技术公告 (Technical Bulletin) 页数: 1 / 1

机型: RD4200/4220/4300/4320	日期: 2007-8-一般故障整理	NO.RTB: 00001	
主题: 大B4机器/A3机器油墨量的调整		准备人: 何铁兵	
发自: 销售支援科 部门/ 部门/ 部门		检查人: 何铁兵	
分类:	故障诊断 (✓)	部件信息 ()	要求采取措施 ()
	机械 ()	电器 ()	维修手册修订 ()
	纸路 ()	发送/接收 ()	翻新信息 ()
	滚筒 (✓)	内部 ()	外部 (✓)

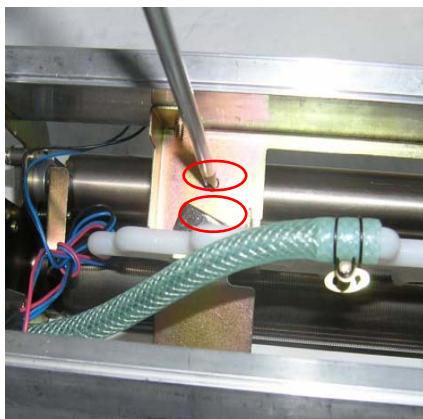
滚筒的版纸尾端油墨较多有溢出的可能导致污染副本

- 1、使用机器环境在温度超过30度
- 2、使用的油墨水性较大
- 3、滚筒限墨量较大

1、改变油墨检测传感器的高度松开检测油墨传感器两个螺钉传感器的高度与墨辊水平位置

2、改变匀墨辊与墨辊的间隙滚筒两侧同时向下按，间隙减小
